SERVICE BULLETIN

SB N°: 740-25-012

TITLE: Hameçonnage de l'anneau d'extrémité du câble de la poignée répéteur secours
Hooking of the end ring of the reserve override ripcord cable

Subject: Modification obligatoire des Poignées répéteur secours P/N P2010143500, P2010143502, P1010143500, P1010143502 et 304853-0
Mandatory modification of Reserve override ripcord P/N P2010143500, P2010143502, P1010143500, P1010143502 and 304853-0

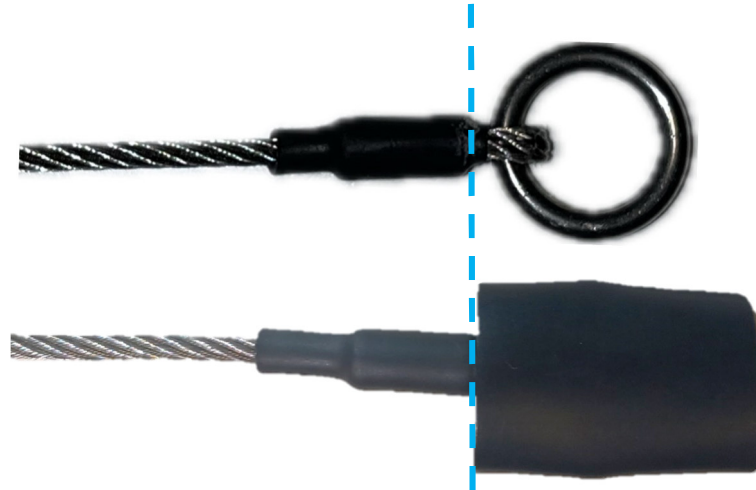
1. L'anneau du câble répéteur secours à recouvrir est celui qui se situe du côté de la poignée répéteur secours.

Remarque : pour les modèles 740-1, 740-2 et 740-2 350, il s'agit de celui qui se trouve sous la poignée répéteur secours, comme indiqué sur les photos ci-dessous.

The ring of the reserve override ripcord cable to be covered is the one located on the side of the reserve override ripcord handle.

Note: for models 740-1, 740-2 and 740-2 350, this is the one located under the handle (in application of the Service Information Letter SIL 740-25-01), as indicated in the pictures below.
